**Padriku kinnistu projekteerimistingimuste  
eelnõu koostamine märkustega**

Olete esitanud Transpordiametile koostamiseks Hiiu maakonna Hiiumaa valla Nasva küla Padriku kinnistu projekteerimistingimuste eelnõu (menetlus nr 531880, EHR kood nr 115004011). Kinnistu (katastritunnus 36802:001:2640 ) asub riigitee nr 12123 Vaemla-Kassari-Luguse tee km 12,60-12,68 kaitsevööndis.

Lisa 1 EhS § 99 lg 3 kohased riigitee ristumiskoha nõuded

Joonis 1. Ristumiskoha pikikalde kujundamine

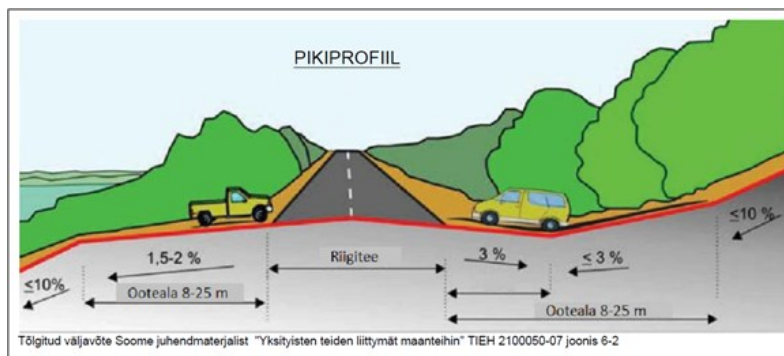
11. Ristumiskoht projekteerida riigiteega võimalikult täisnurga all. Ristumiskoha pikikalded määrata vastavalt alltoodud joonise põhimõtetele arvestusega, et riigitee alusele maale sademeveett üldjuhul ei juhitata.

Joonis 1. Ristumiskoht riigitee nr 12123 km 12,67

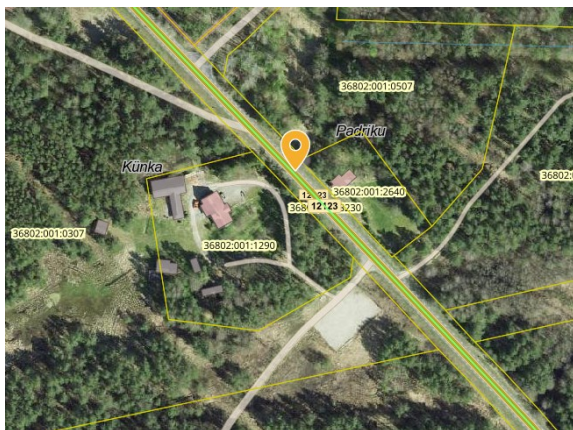
1. Ristumiskoht projekteerida riigitee nr 12123 km 12,67 (vt joonis 1).
2. Oleme valmis kaaluma ristumiskoha ehitamist näidislahenduse alusel. Selle eelduseks on geodeetilise alusplaani koostamine (vastavalt punkt 9) võimalike olemasolevate tehnovõrkude ja kitsenduste väljaselgitamiseks. Geodeetilise alusplaani koostamise ning meile [maantee@transpordiamet.ee](mailto:maantee@transpordiamet.ee) esitamise järgselt kaalume ristumiskoha ehitamiseks näidislahenduse väljastamist. Kui näidislahendust kasutada ei saa, tuleb koostada nõuete alusel punktis 4 nimetatud projekt. Ristumiskoha ehitamiseks (nii näidislahenduse kui projekti alusel) sõlmime huvitatud isikuga ristumiskoha ehitamise lepingu ning ehitamise kulud kannab huvitatud isik.
